**Avis de la mission régionale
d'autorité environnementale
Centre-Val de Loire
sur le projet de plate-forme logistique
de la Société FM France
à Vernouillet (28)
Autorisation environnementale
Permis de construire**

n°2021-3205

Objet : Dossier de demande d'autorisation environnementale FM France à Vernouillet – avis de la MRAe

Figure 33 : Comptages routiers autour de l'agglomération drouaise

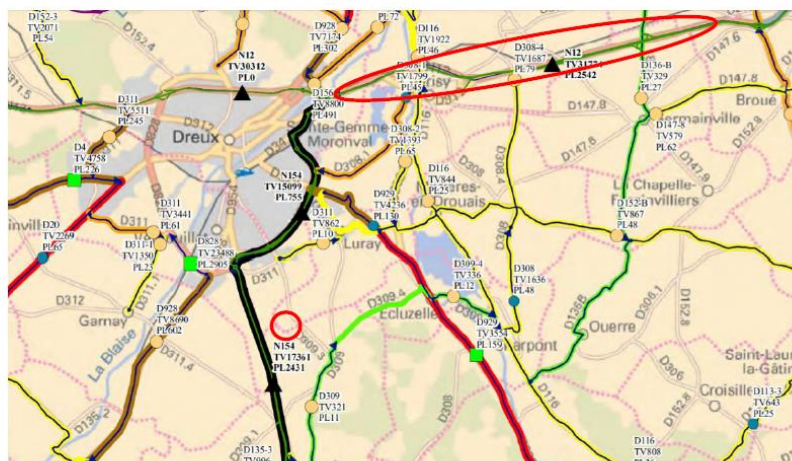
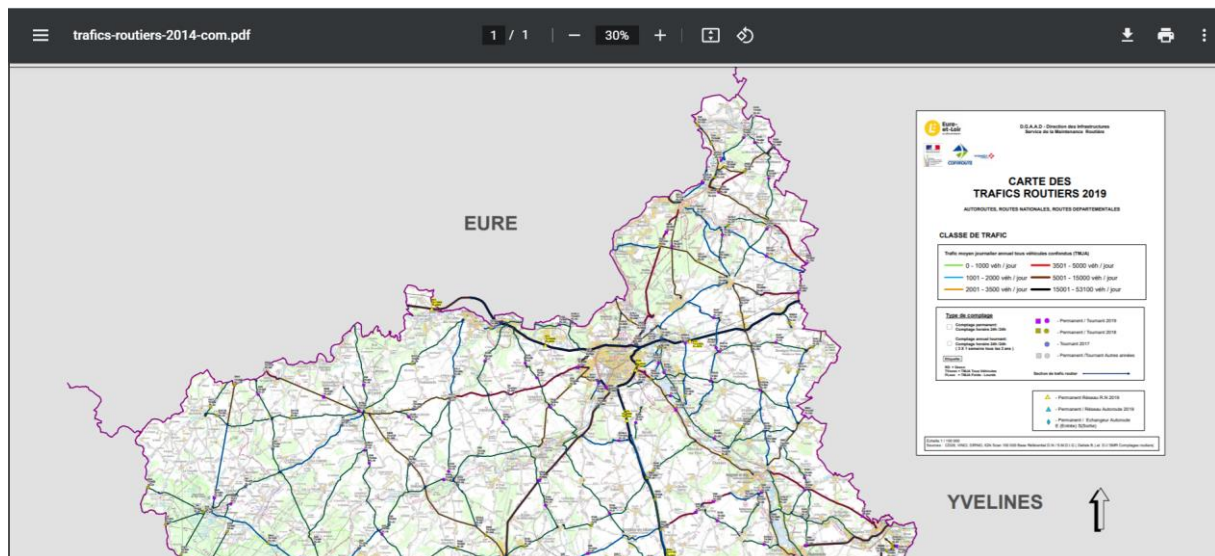
L'autorité environnementale recommande la mise à jour de l'état initial concernant les flux sur les principaux axes routiers de desserte du projet.

Le paragraphe dans l'étude d'impact a été rédigé comme suit :

Le lien (qui a dans son titre l'année 2014, <https://www.eurelien.fr/sites/default/files/media/trafics-routiers-2014-com.pdf>), renvoie en réalité vers des données actualisées (2019 aujourd'hui, 2018 quand l'étude a été faite) :

Pour aller plus loin, une comparaison des comptages a été réalisée :

2018	2019
RN 154 côté ZAC	Total 17 361 PL 2 431 Augmentation par FM +4,11%	Total 17 693 PL 2 742 Augmentation par FM +3,64%
RN 154 côté Dreux	Total 15 099 PL 755 Augmentation par FM +13,24%	Total 15 343 PL 767 Augmentation par FM +13,03%
RN 12	Total 31 774 PL 2 542 Augmentation par FM +3,93%	Total 32 022 PL 2 370 Augmentation par FM +4,21%

Les chiffres changent très peu entre ceux considérés dans l'étude en 2018 et ceux actualisés en 2019.

Figure 2 : Panache CO₂ à la concentration de 20 ppm pour différentes conditions météorologiques (cellule 9a)

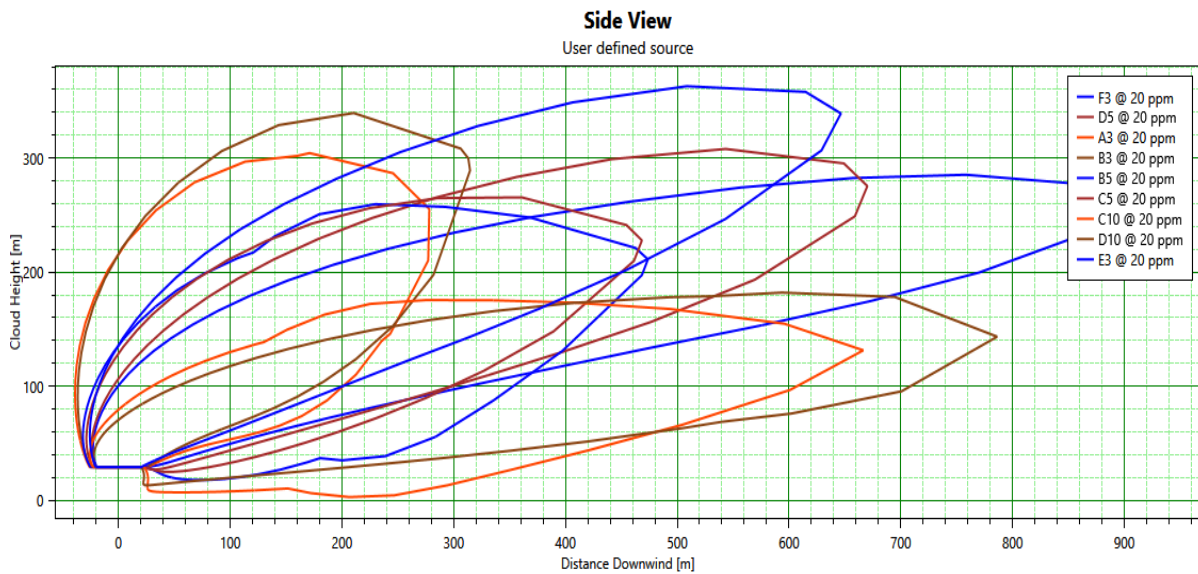
L'autorité environnementale recommande de réaliser une étude détaillée de dispersion des fumées de combustion susceptibles d'être produites lors d'un incendie et de préciser les risques de perturbation de la visibilité aux alentours du projet.

L'INERIS a été sollicité pour répondre à ce point. La note rédigée est jointe à ce courrier de réponse. Une analyse a été réalisée par rapport aux panaches de fumées définis dans l'étude de dangers en cas d'incendie. L'étude de la visibilité menée conclut que « les résultats montrent que, quel que soit le scénario étudié, la visibilité associée aux fumées serait supérieure à 300 m au niveau du sol et ne représente donc qu'une légère gêne. »

La concentration de CO₂ au voisinage des cellules est représentée sur la Figure 2 et la Figure 3 pour les deux scénarios. L'abscisse nulle représente le centre de l'entrepôt.
